Vorlage		Vorlage-Nr: FB 61/0738/WP18
Federführende Dienststelle: FB 61 - Fachbereich Stadtentwicklung, -planung und Mobilitätsinfrastruktur		Status: öffentlich
Beteiligte Dienststelle/n:		Datum: 20.07.2023
		Verfasser/in: Dez. III/ FB61/700
Barrierefreiheit im Straßenraum: Überarbeitung der Standards - Ergänzungsvorlage		
Ziele:		
Beratungsfolge:		
Datum	Gremium	Zuständigkeit

Mit dieser Vorlage ergänzt die Fachverwaltung die Vorlage FB61/0679/WP18

Kritikpunkte der Kommission | Hinweise der Fachverwaltung

Abbildung 1: Darstellungen zu Leitsystemen aus dem Leitfaden Barrierefreies Bauen
(oben: mithilfe von Bodenindikatoren, unten in Form der Gehbahn)

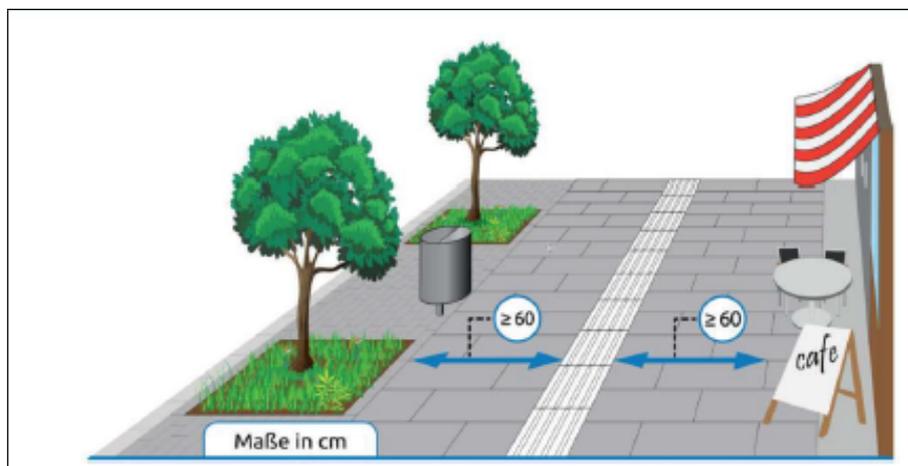
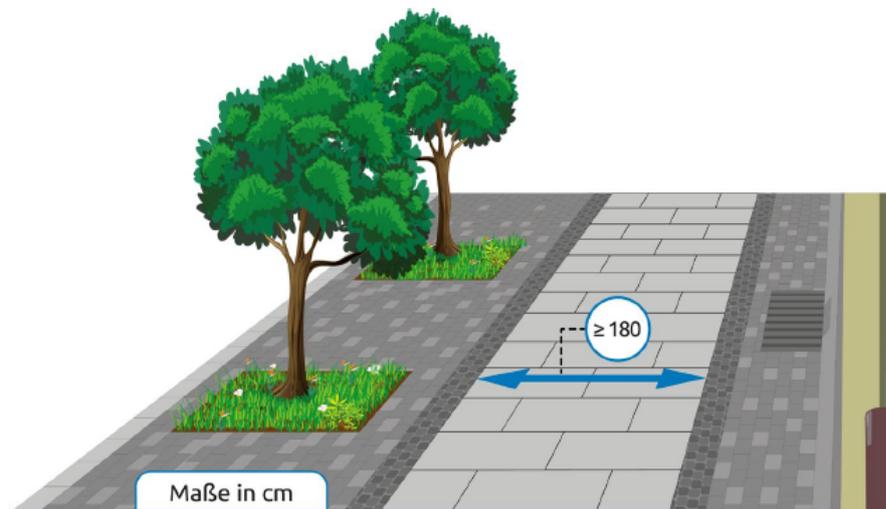
Zunächst lehnt die Kommission **Punkt A** der Vorlage ab. Dieser empfiehlt, die „bisher durchgehende Nutzung von Bodenindikatoren (taktile Leitstreifen) in Gehwegen und Verkehrsflächen die von Fuß-, Rad- und motorisiertem Verkehr (...) genutzt werden“ zu reduzieren und stattdessen den Ansatz der sparsamen Verwendung dieser unter Zuhilfenahme bereits erkennbarer Leitstrukturen (z.B. vorh. Kanten) zu verfolgen. Die Kommission legt ausführlich dar, dass aus ihrer Sicht weiterhin ein durchgängiges Leitsystem in Form von Bodenindikatoren erforderlich sei.

Die Fachverwaltung hat in der Vorlage FB61/0679/WP18 stets die Bedeutung des durchgängigen Leitsystems betont, aber in begründeten räumlichen Situationen auch Alternativen zur durchgängigen Verwendung taktiler Leitelemente formuliert. Im Detail wird auf die Erläuterungen ab Seite 9 der Vorlage verwiesen. Mit Hilfe taktil und optisch erfassbarer Kanten, Gehbahnen oder Bodenindikatoren (Rippen- und Noppenplatten) werden Menschen mit Beeinträchtigung auch nach der Anpassung der Standards in Aachen kontinuierliche Orientierungshilfen geboten. Die Priorisierung von Kanten und Gehbahnen gegenüber Bodenindikatoren erfolgt, da damit eine sichere und intuitive Führung aller Verkehrsteilnehmenden (auch der eingeschränkten) ohne spezielle Erläuterungen oder Schulung (Mobilitätstrainings) möglich wird. Zudem reduzieren sich ohne Bodenindikatoren Stolperkanten und Rollwiderstände für Rollstuhl- und Rollatorennutzer*innen sowie für Kinderwagen und sonstige Räder aller Art. Anschaulich werden die unterschiedlichen Führungsformen in dem durch die Kommission in ihrer Stellungnahme zitierten „Leitfaden zur Barrierefreiheit“ dargestellt. Er beschreibt neben der kommissionsseitig herangezogenen Variante mit Bodenindikatoren gleichzeitig die Gehbahn-Variante, hier nun in [Abbildung 1](#) gemeinsam dargestellt.
